## 改善箇所説明図

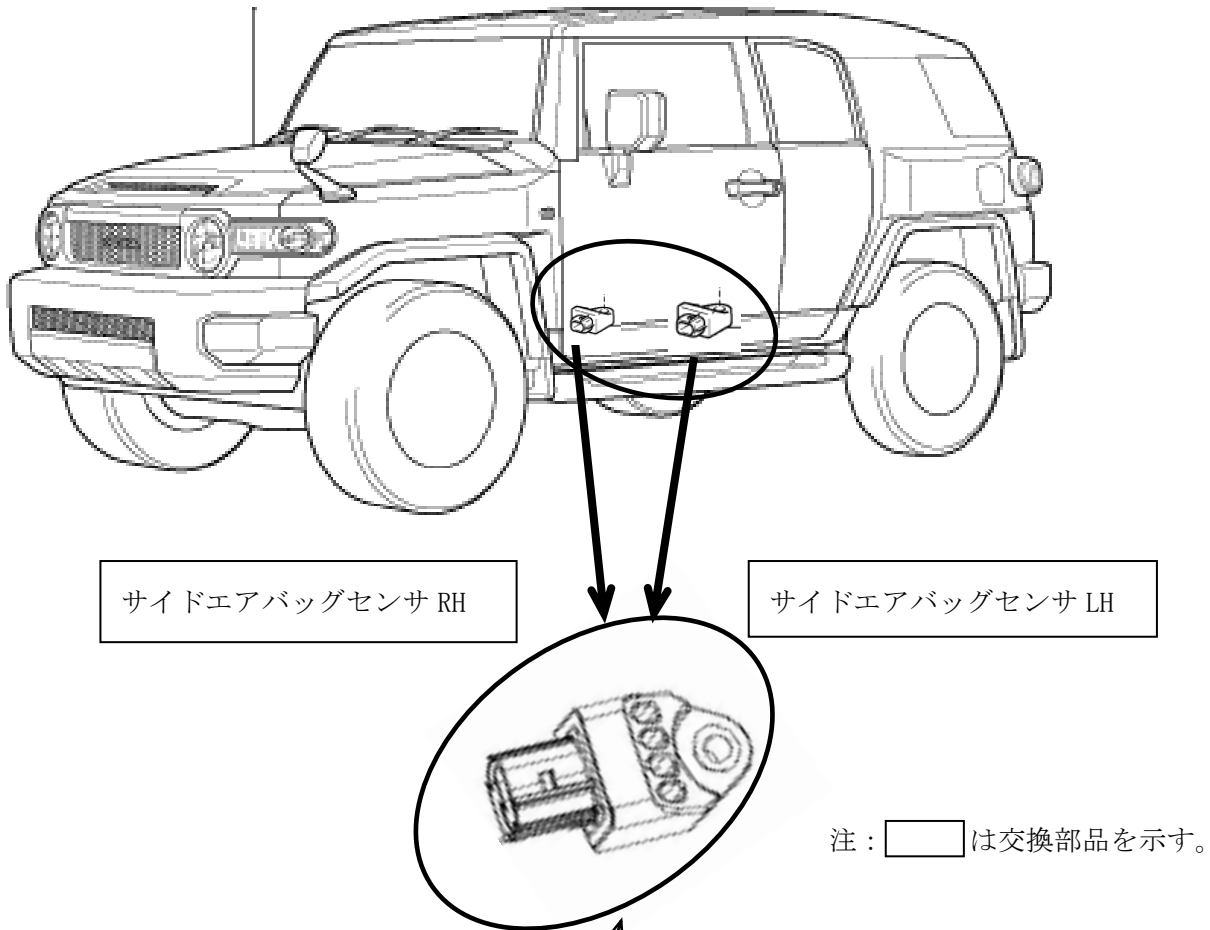
サイドエアバッグ及びカーテンシールドエアバッグにおいて、サイドエアバッグセンサの衝突検出方向が不適切なため、側面衝突の際の衝突検出が遅れて乗員保護機能が正常に働かないおそれがある。

全車両、当該サイドエアバッグセンサを対策品と交換する。

識別：改善済車両には車台番号打刻位置の左側に黄色ペイントを塗布する。
